**Objet :** Demande de modification du décret 701-2020  
Projet de stabilisation et de protection des berges de la rivière Mingan – Réponses aux commentaires et questions du MELCC  
V/Réf. : 6703-15-AC01  
Réf. MELCC : 3211-02-294  
N/Réf. : 16-P0010138.001-0113-EN-L-0300-00

Par la présente, le ministère des Transports (MTQ) souhaite répondre aux commentaires et questions soulevées par le MELCC concernant la demande de modifications aux conditions du décret 701-2020 émis le 30 juin 2020 et publié dans la Gazette officielle du Québec le 22 juillet 2020 concernant le projet de stabilisation et de protection des berges de la rivière Mingan. Les paragraphes qui suivent reprennent les commentaires et questions du MELCC (*italique*), suivi des réponses et/ou précisions suggérées.

### QCM-1 - Description du milieu de réalisation du projet – Période des travaux

## **Annexe C   Vue en plan des empiètements dans le littoral et la rive par les travaux d'enrochement selon les relevés de 2019**

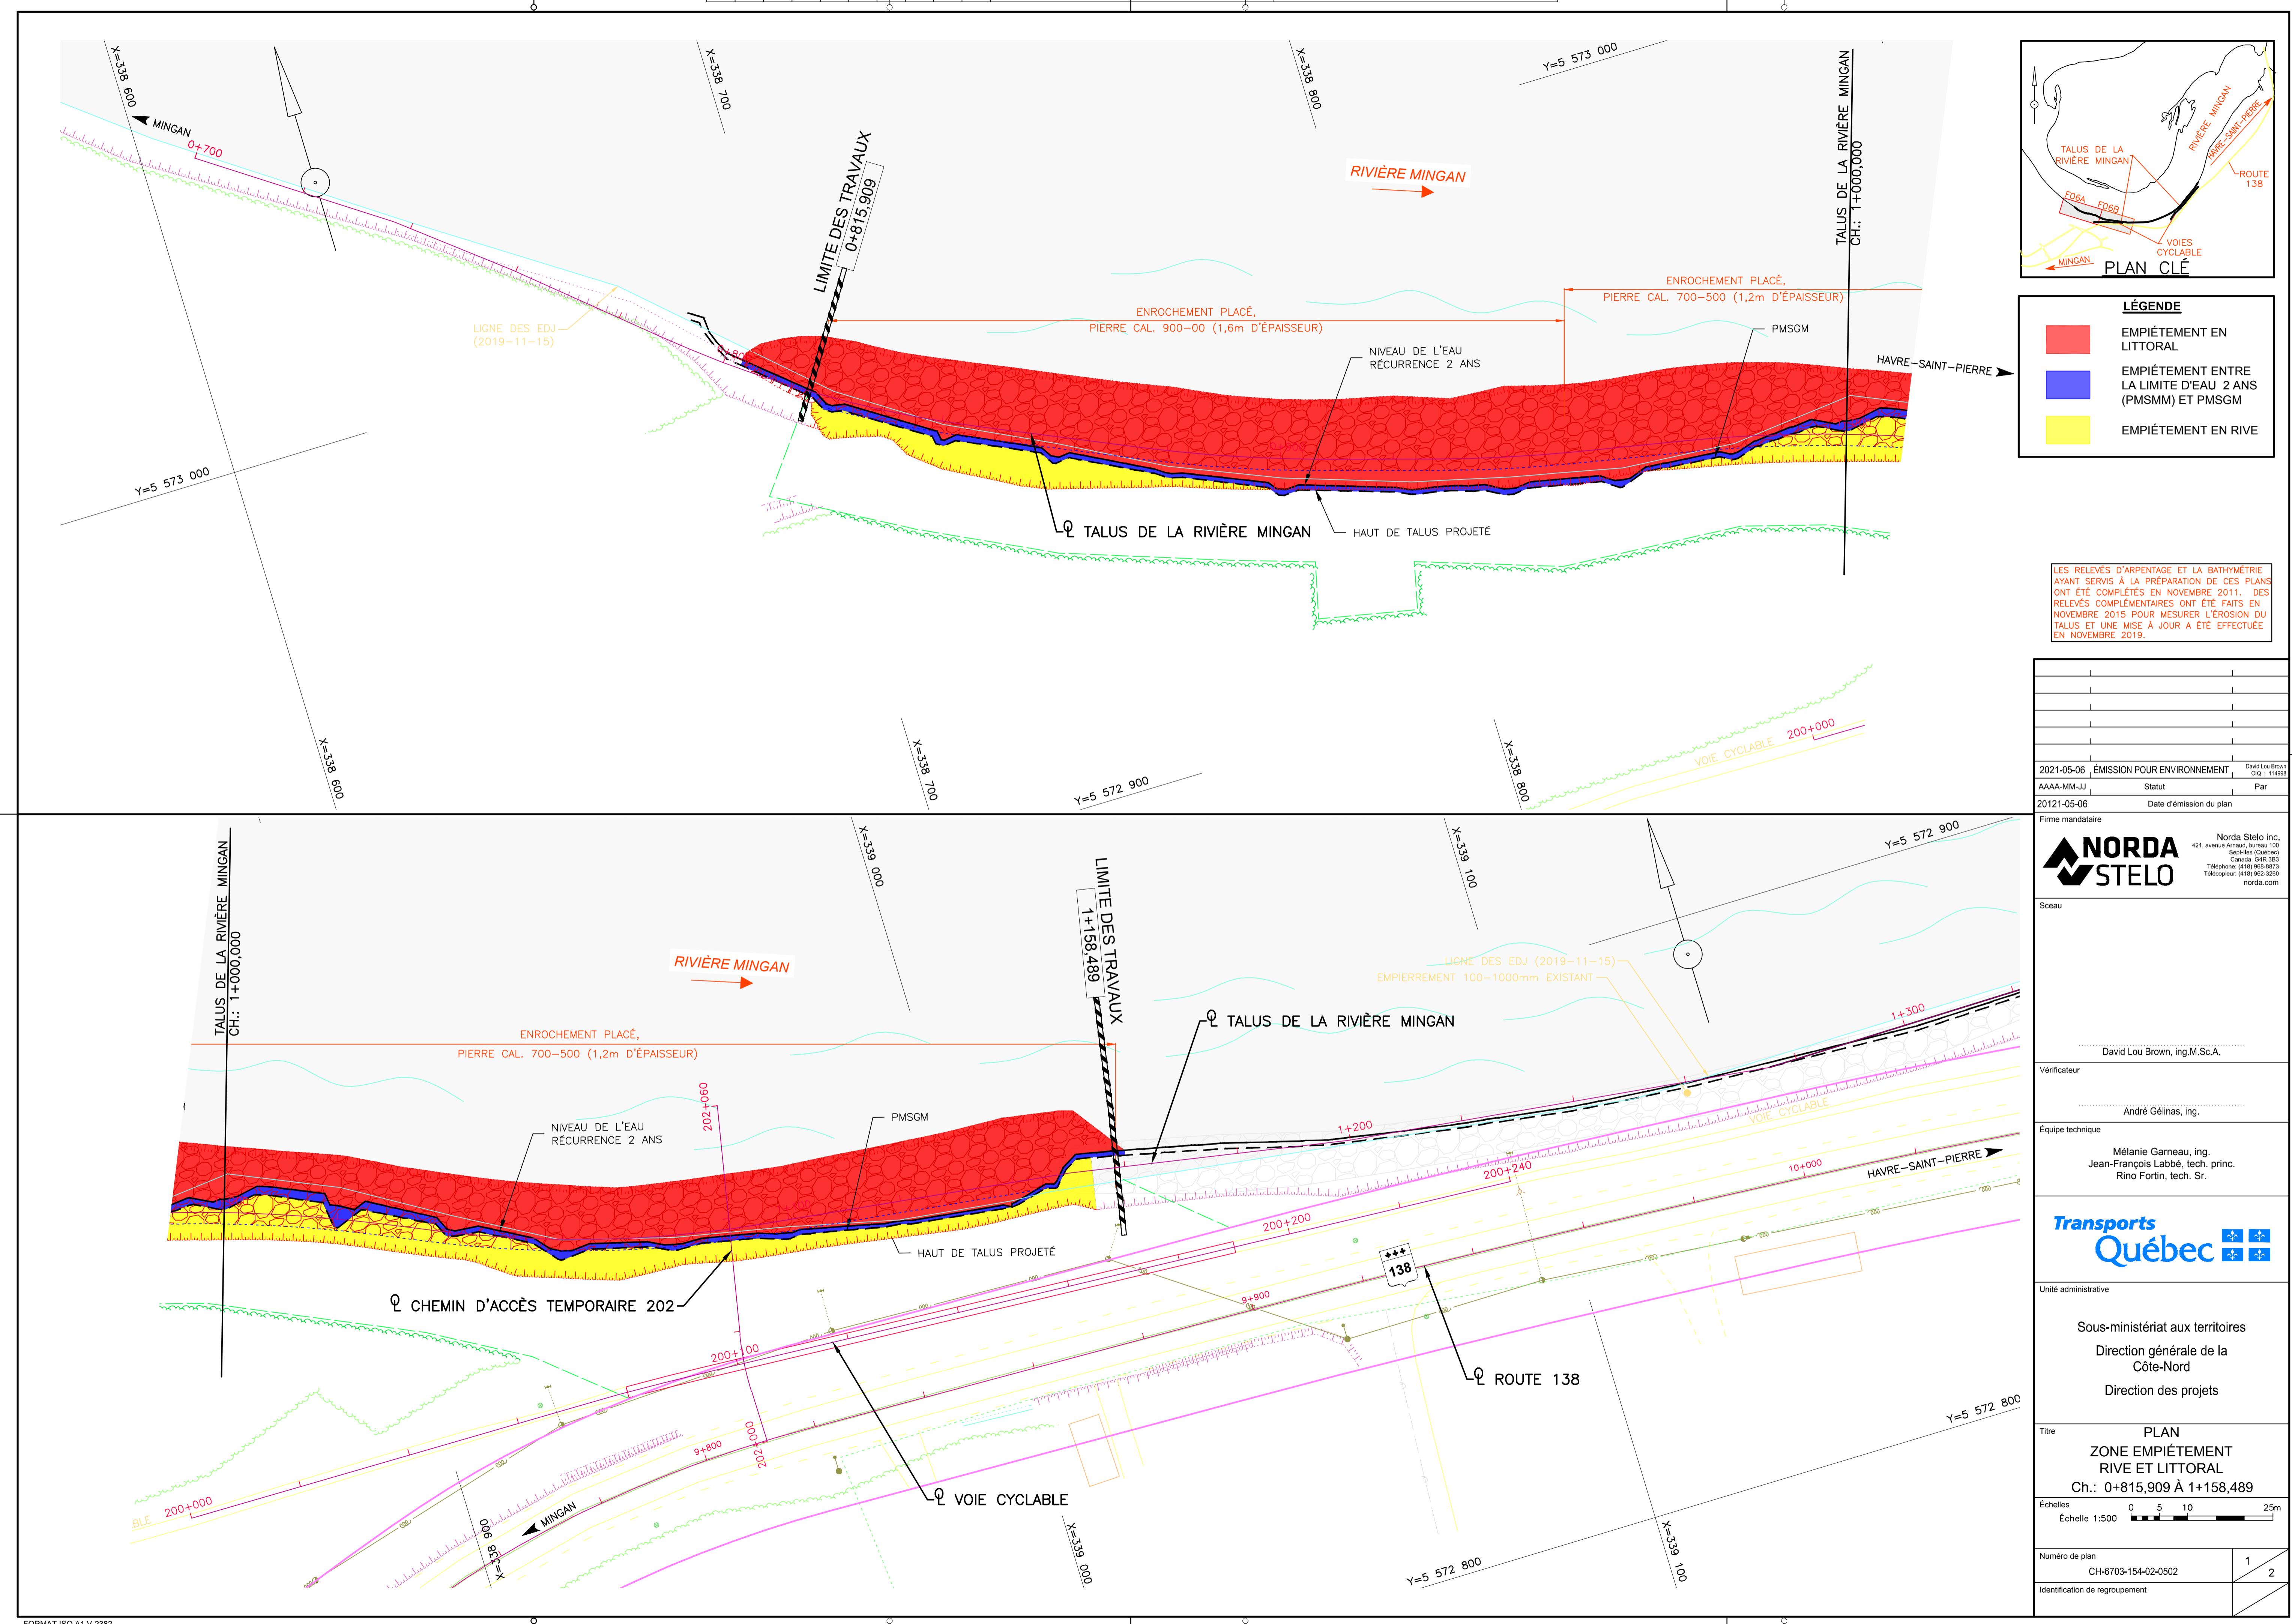
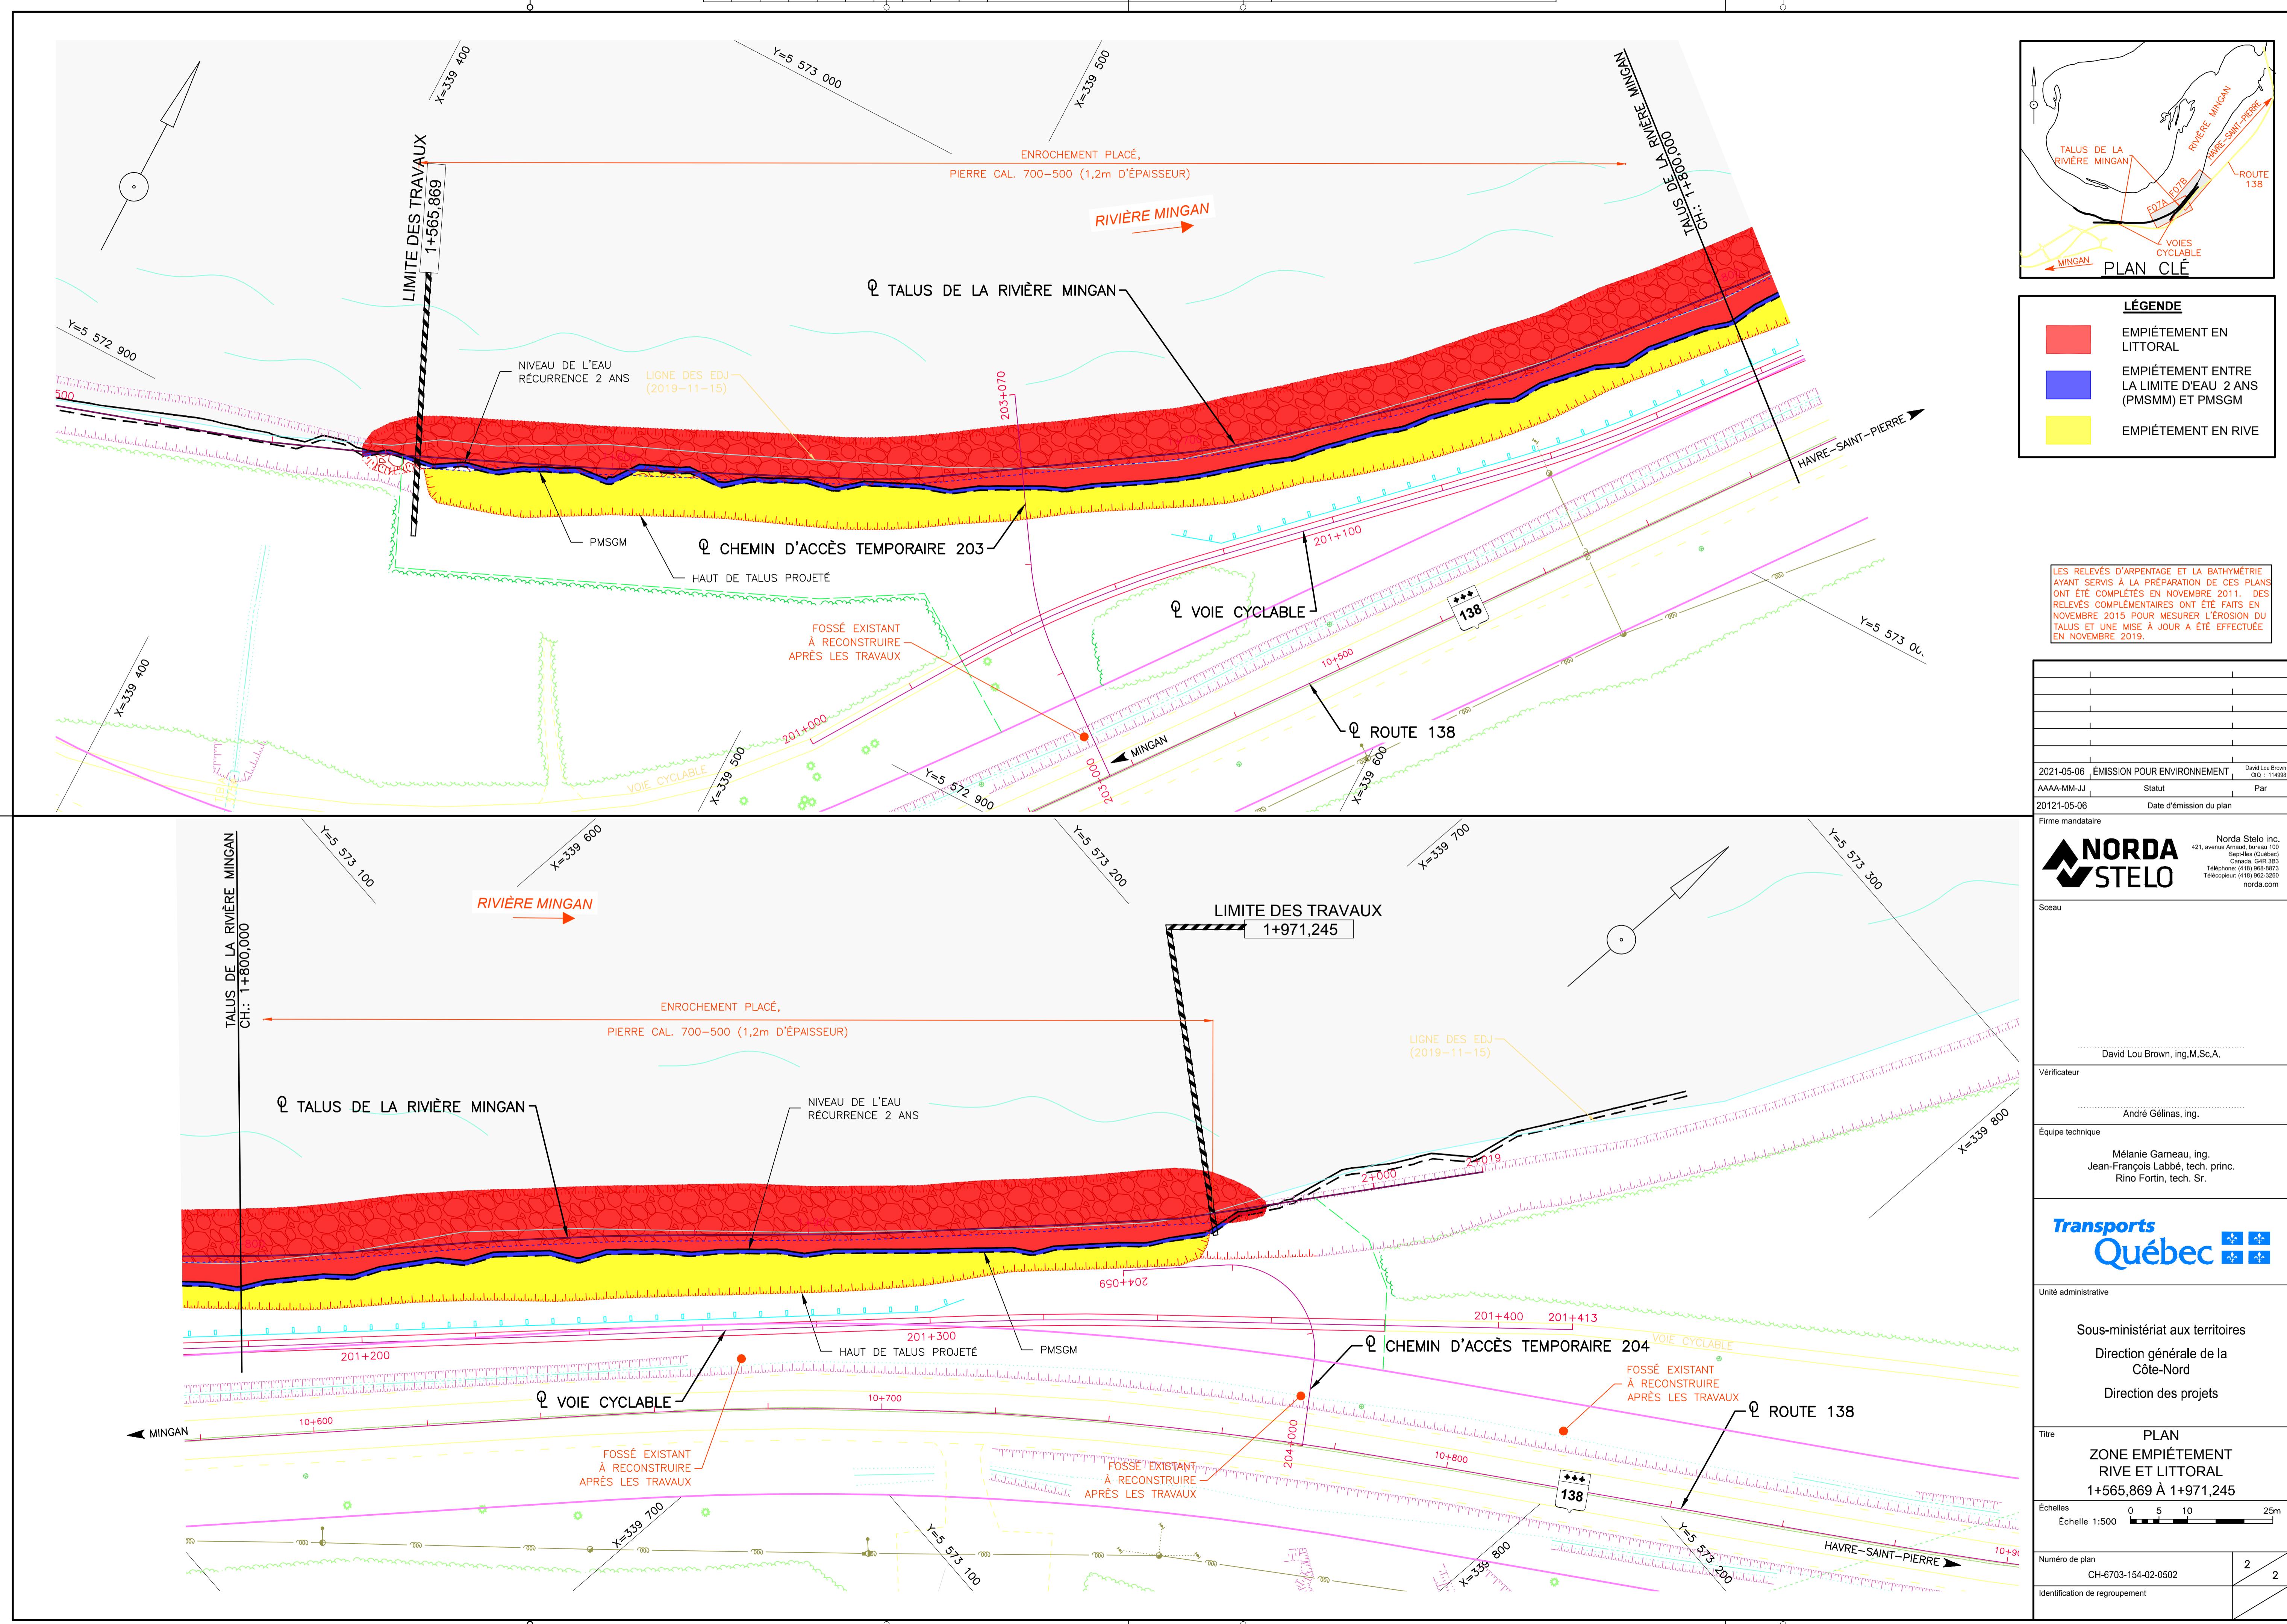
3. *Présenter à l'aide d'une carte les superficies d'habitats fauniques susceptibles d'être perdus pour l'ensemble des travaux en présentant également le niveau de PMSGM et le niveau PMSMM;*

Dans sa demande de modification de décret, l'initiateur ne mentionne pas les pertes estimées en rive. Toutefois, considérant que la berge a considérablement reculé, l'initiateur doit confirmer et justifier les pertes en rive qui devront être compensées en utilisant la même méthode présentée au décret 701-2020 du 30 juin 2020. Il doit également confirmer s'il est en mesure de respecter la condition 3 du décret et dans le cas contraire le justifier et proposer les modifications nécessaires et les mesures d'atténuation requises.

En complément du tableau présenté plus haut, une vue en plan des détériorations et destructions prévues d'habitat du poisson, au niveau de la PMSGM et de la PMSMM est jointe à l'annexe C.

Les pertes en rive demeureront sensiblement les mêmes que celles mentionnées dans l'étude d'impact, soit 3 417 m<sup>2</sup> à la PMSGM (zones en jaune sur les plans de l'annexe C), ou 4 091 m<sup>2</sup> à la PMSMM (zones en jaune et en bleu sur les plans de l'annexe C).
